「発注者の心得」実務書

設計と現場のズレ解消の ポイント

【三者意見交換会の取りまとめ】

令和8年3月
四国地方整備局
設計成果品質確保検討委員会

【課題】図面の不整合

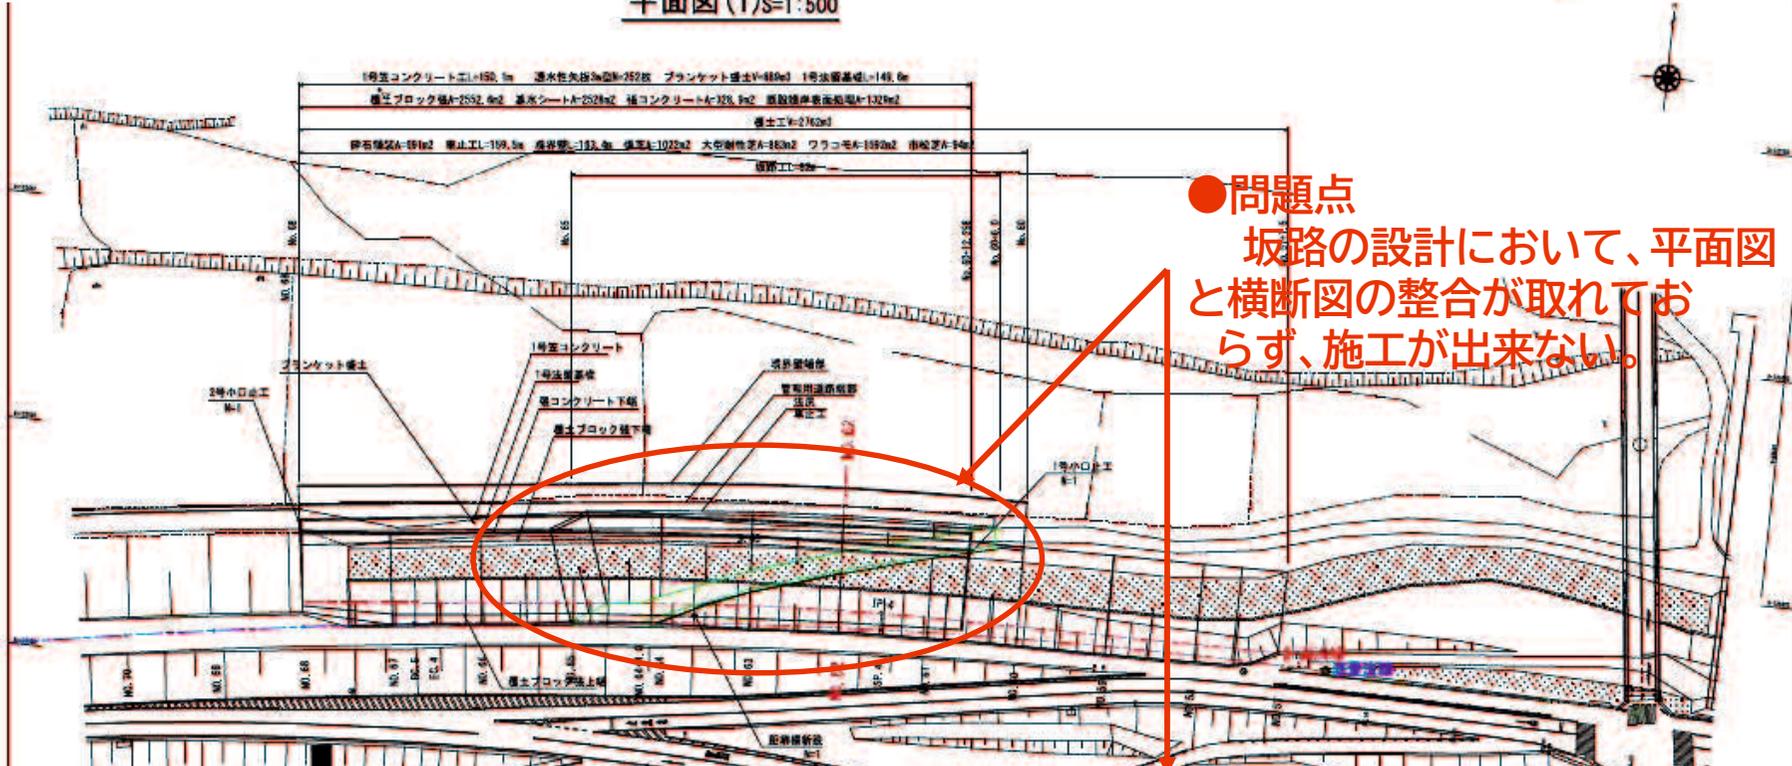
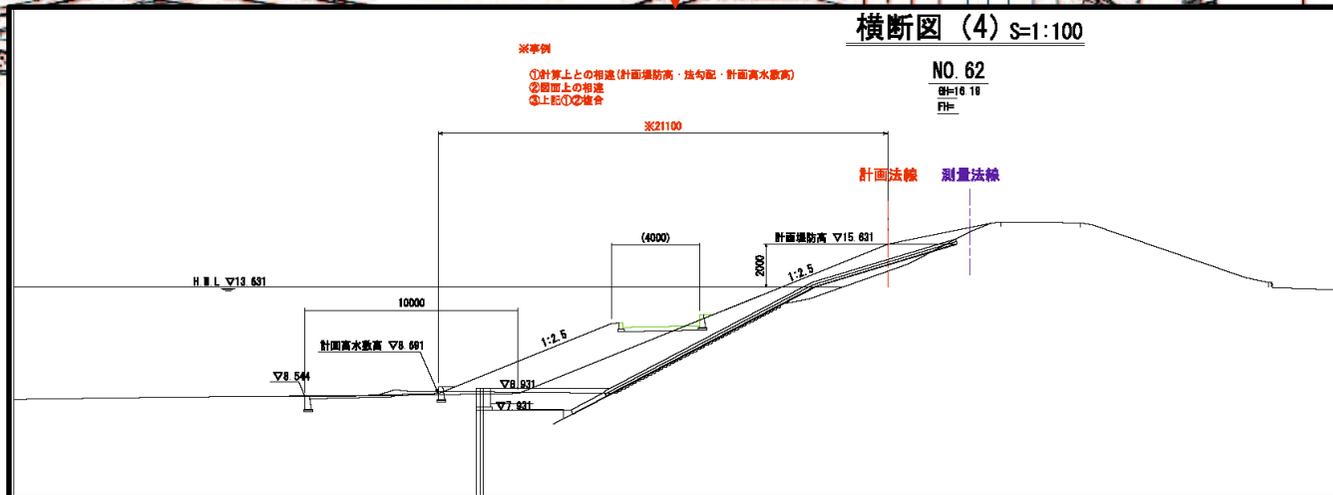
- 漏水対策工事において、発注図に描かれている坂路工が、平面図と横断図で整合性がとれない図示となっている。
(相違のケースとしては、①計画堤防高、法勾配、計画高水敷高を『正』とした場合の計算上、構造物の位置(計画法線よりの幅:表示寸法)の相違。
②上記、合致しているが図面上の相違、③上記①②複合)
- また、堤防よりの坂路施工について、坂路購買の制約もあり施工可能な図面となっていないことから、受注者にて施工図等を作成、協議

●問題点
 坂路の設計において、平面図
 と横断図の整合が取れてお
 らず、施工が出来ない。

- 明らかにミスがある場合は、設計者の照査のミス。設計照査の確認。
- 二次元とICT施工の三次元との差によるズレに対する設計は出来るだけ行おうが、ズレは出ることを前提とし、そのことを申し送る。
- そのズレが起きる事を前提に、発注者側が条件の明示をきちんと行う(勾配が必須条件など)。なお、BIM/CIMでのズレの対応は別途検討が必要。
- 設計施工調整会議で、上記の状況を把握・確認し、設計に係る日数と現場が止まる日数、その対応先などを発注者が判断すべき事例。
- 3次元だとチェックしようがない。そのまま現地施工を行う可能性が高いため、留意する必要がある。

【課題】工事用道路・施工ヤードが未確保
生活道路の影響が加味されていない

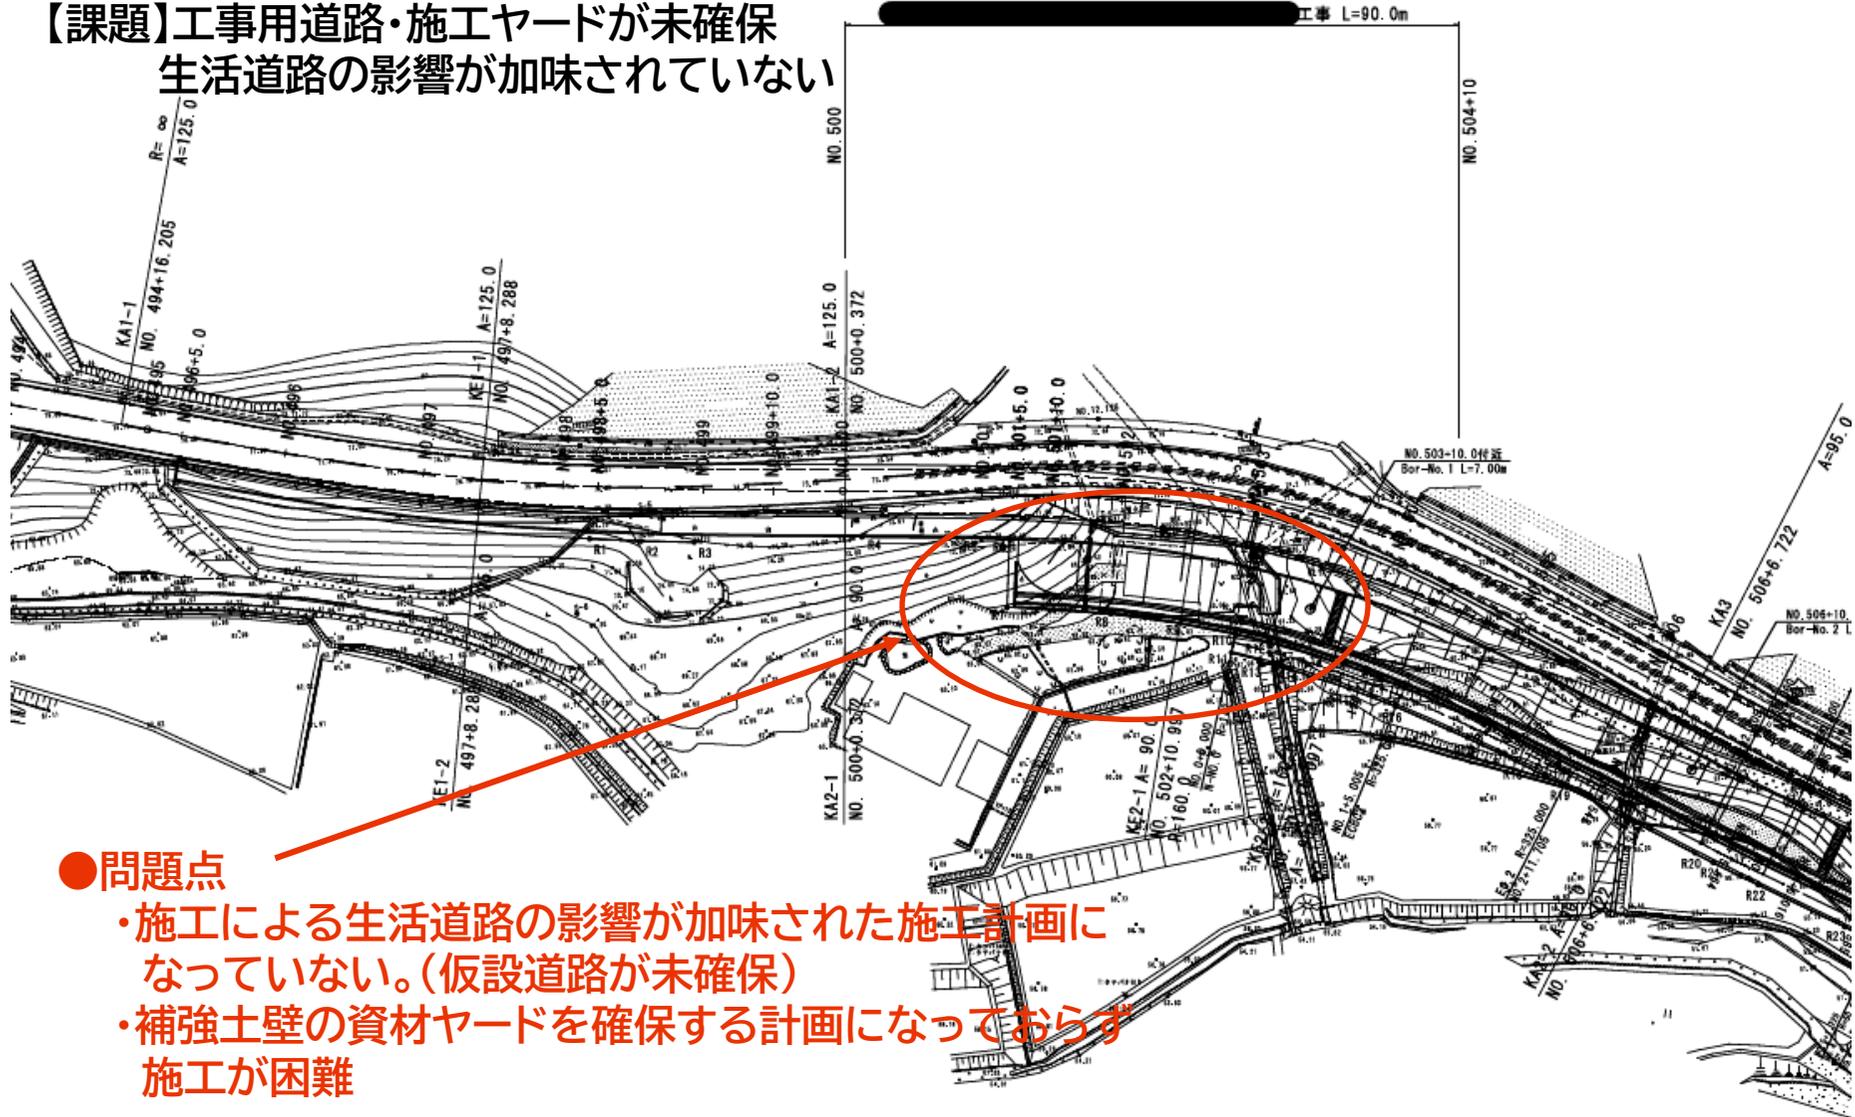
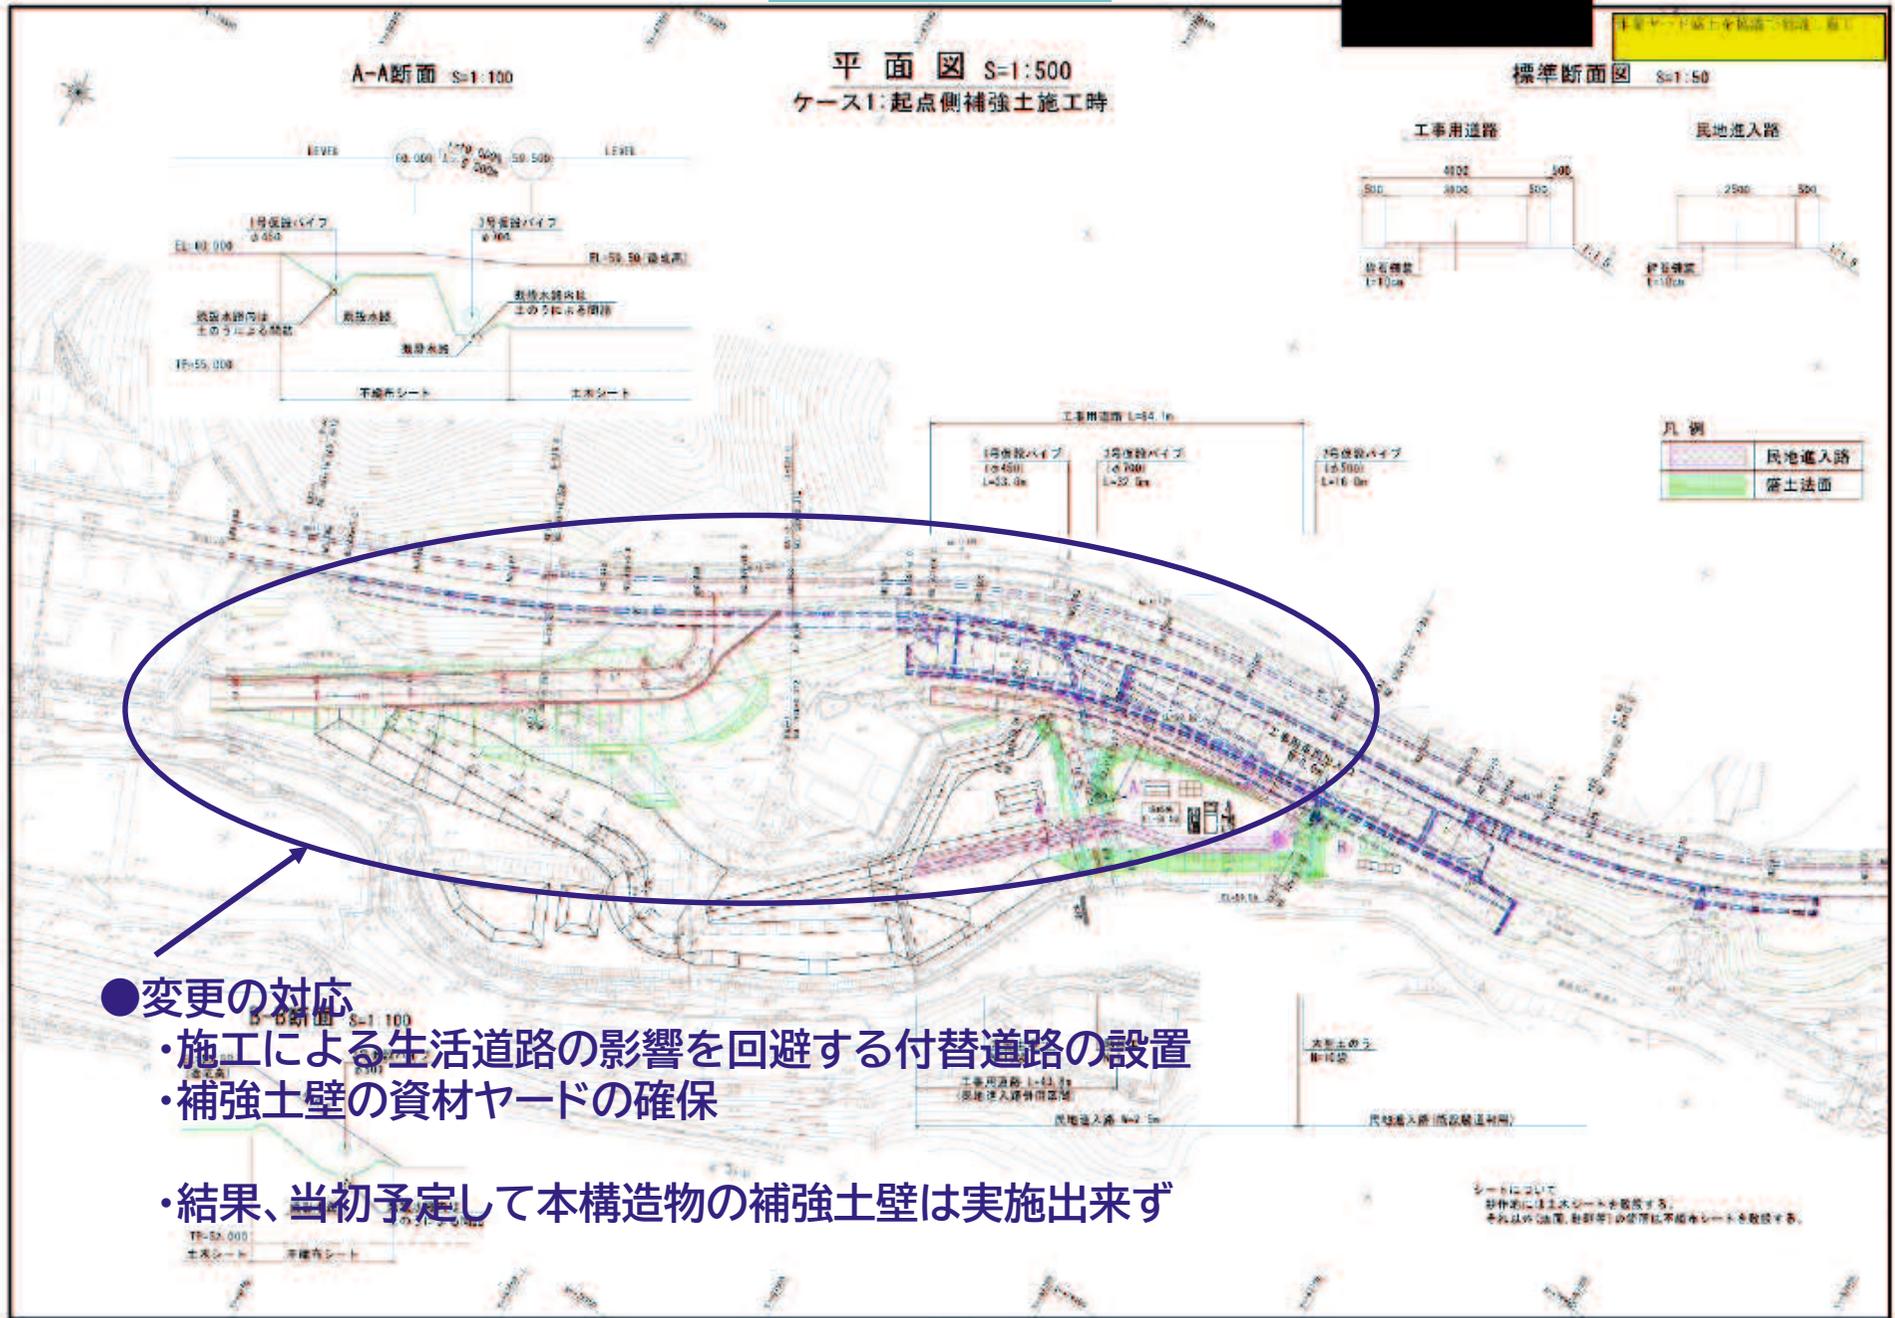
- 課題①・当初発注では、該当箇所は道路本体の補強土壁外関連施設の工事であったが、発注時点で工事用道路・作業ヤードの用地が確保されておらず、設計図も無いため、民地の借地及び作業ヤード造成・工事用道路設置に時間を要し、当初の工事内容を取り止めた。
- 課題②・本件工事では、上記により補強土壁の施工はなかったが、発注図を照査した結果、補強土壁設置における床堀範囲は、官民境界を超え、民家への生活道に影響がでる範囲となっている。この生活道の代替計画がない。また、補強土壁の端部の設計がない。

- ・施工による生活道路の影響が加味された施工計画になっていない。(仮設道路が未確保)
- ・補強土壁の資材ヤードを確保する計画になっておらず施工が困難

- ・施工による生活道路の影響を回避する付替道路の設置
- ・補強土壁の資材ヤードの確保
- ・結果、当初予定して本構造物の補強土壁は実施出来ず

【課題】実施工が困難な施工計画・仮設計画設計の確認不足

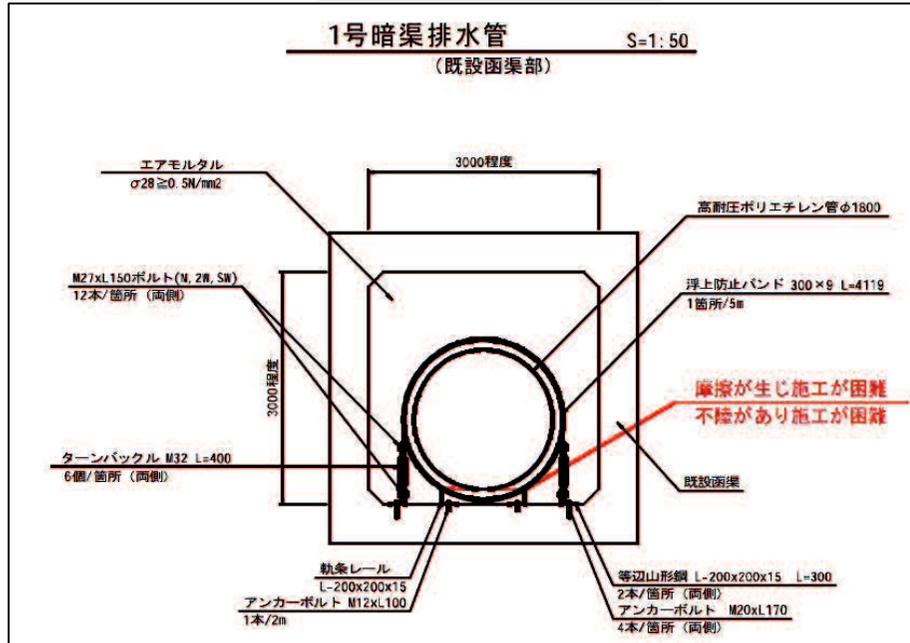
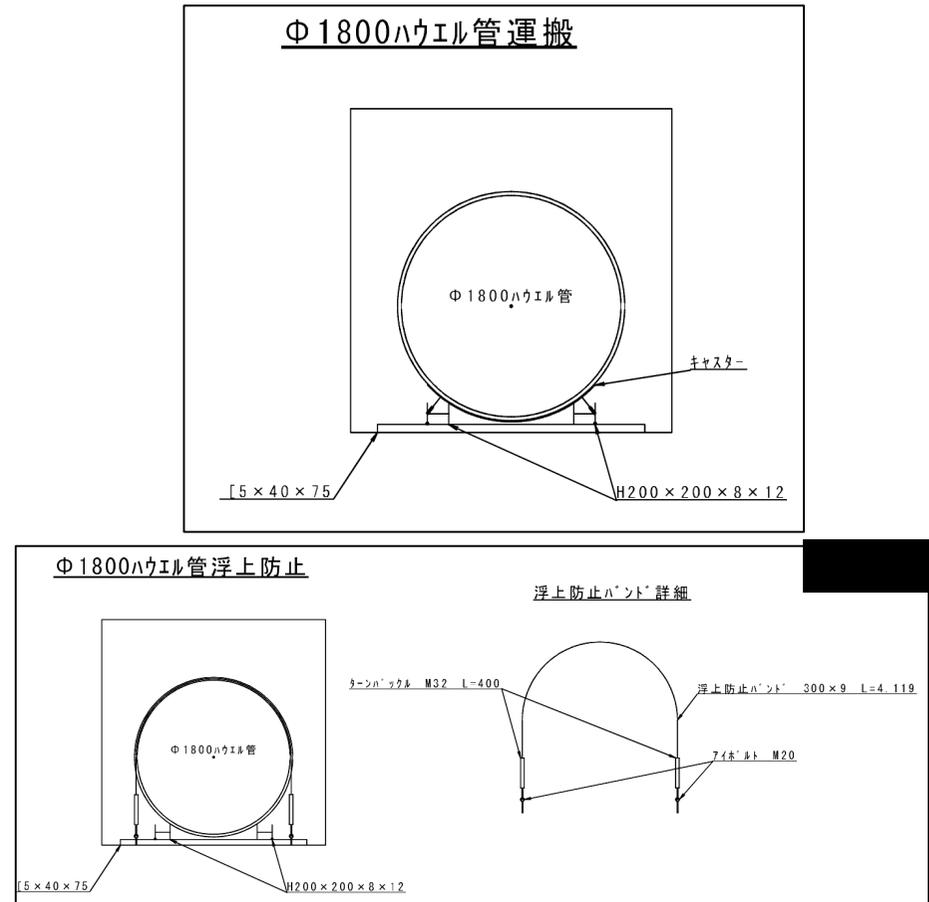
- ・管渠工(既設管渠部)について、高耐圧ポリエチレン管設置を、軌条レールによる設置で計画されていたが、現地は不陸があり、軌条レールを一定勾配で設置出来ない状況であった。また、軌条レールとウインチで施工となっていたが、摩擦が生じ施工出来ない計画であった。そのため、軌条レール工にキャスター付き台車を追加して牽引する方法に変更した。(現実的に施工出来ない施工計画での発注)
- ・管浮上防止工について、当初の定尺5mで1箇所は計算上は問題無いが、メーカーは推奨しておらず、3箇所に変更した。(確認不足)

・軌条レールのみで高耐圧ポリエチレン管を敷設する計画であったが、摩擦の発生、不陸により施工困難。

・浮上防止バンドが5mに1箇所のみ

・軌条レールをH鋼にし、キャスターを設置して敷設。

・浮上防止バンドを5mに3箇所

【課題①】用地交渉における要望の未反映

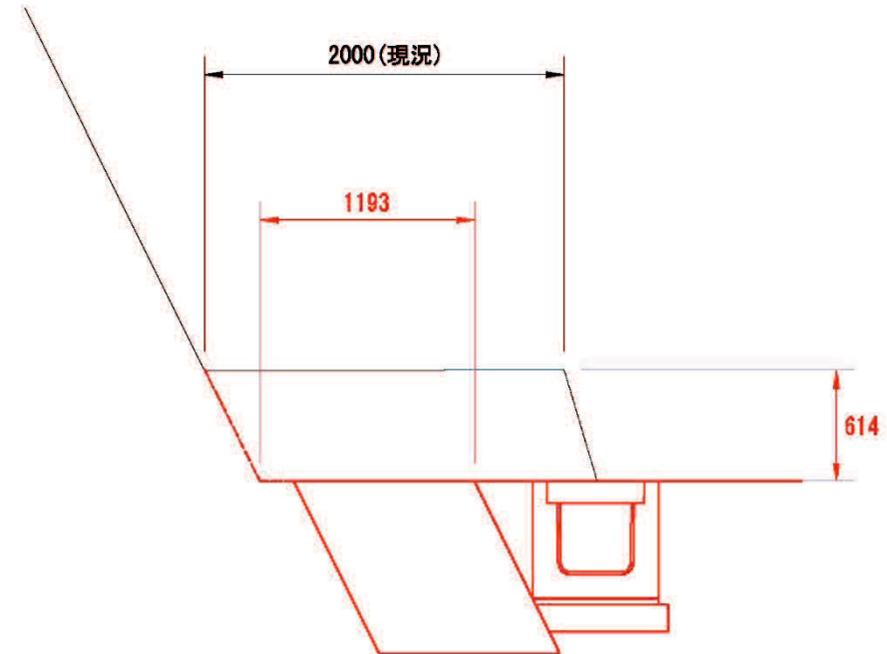
氏	【その他要望事項（追加）】
当方	◆牛舎への進入路について（北側下り線（No. -1-10.0付近）にある坂路） 牛舎へは北側から入る道（坂路）もある。（██████の土地へ入る道でもあり、途中から道が分岐して牛舎へ行けるとのこと）この出入りはどうなるのか。この事業によって道幅が狭くなったり出入りしにくくなったりしないようにして下さい。
氏	現状の平面図を見る限り、構造物のやり替えをするような肝図になっており、既設坂路への影響も考えられます。この箇所については、坂路の検討をするようにします。よろしく願います。

坂路幅が確保できていない

- ・用地交渉における要望内容について、設計で反映出来ていないまま、発注を行った。

【課題②】施工計画・仮設計画の変更

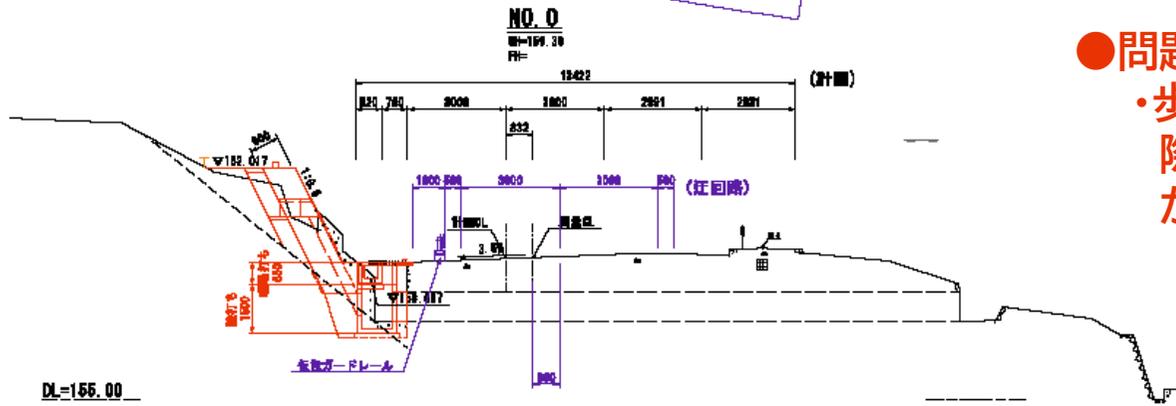
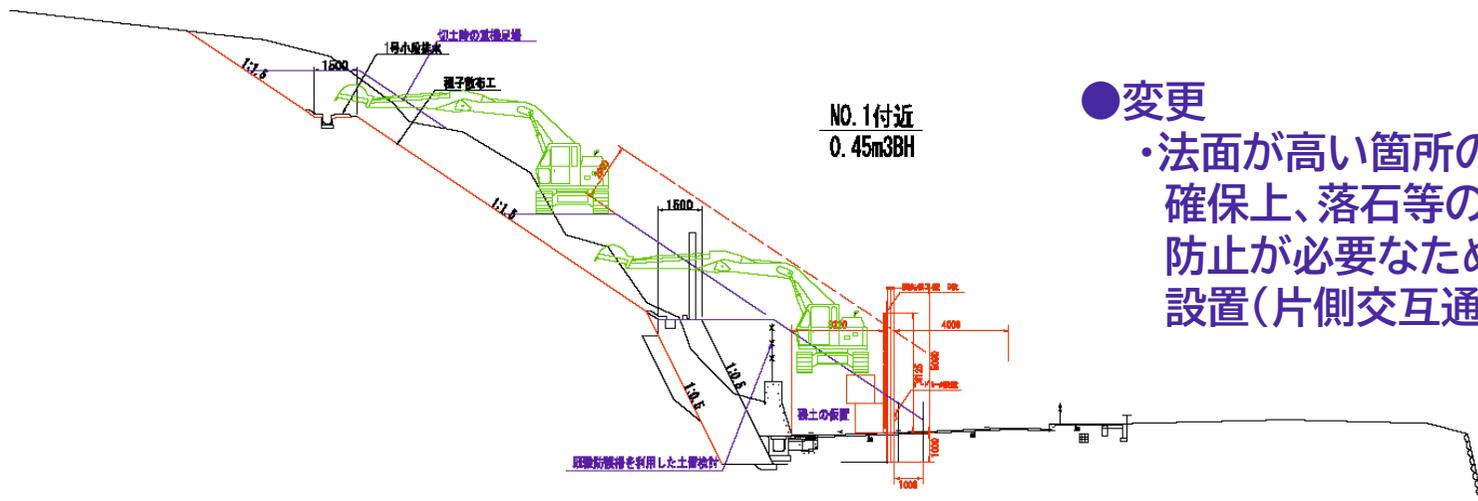
- ・歩道整備において法面掘削を行う際、車線シフトのみで通行させながら行う計画となっていた。

- ・法面が高い箇所の掘削では、安全確保上、落石等の飛散・飛来等の防止が必要なため、切土防止柵の設置(片側交互通行)とした

【課題】埋設物の確認

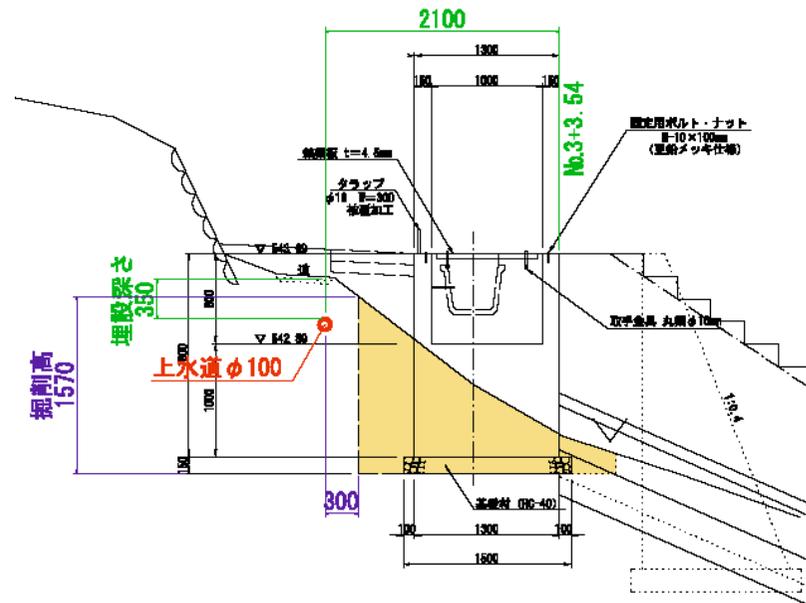
地下埋設物調査の結果 〇〇号集水桝の上流部に上水道φ100が埋設されていることがわ

かった。4号集水桝の掘削に影響する恐れがあるため、試掘をおこないたい。

掘削ラインより30cm程度しか離れていないため、土砂崩壊防止対策が必要ではあるが、簡易な土留め等の設置により対応できるものと思われる。

・発注時点では把握出来ていない地下埋設物(上水道)が、工事段階で確認された。

- ・設計段階で、設計者、発注者ともに埋設物の確認を行う。施工者も施工時点での確認を行う。
- ・設計段階で、埋設物をどのように確認したか、工事発注時に明示する取組が必要。
- ・設計段階での試掘が必要な場合は、受発注者協議の上で確実に実施する必要がある。
(やむを得ない事情により実施出来ない場合は、申し送りに記載)
- ・埋設物の移設については、別途設計を計上する必要がある。
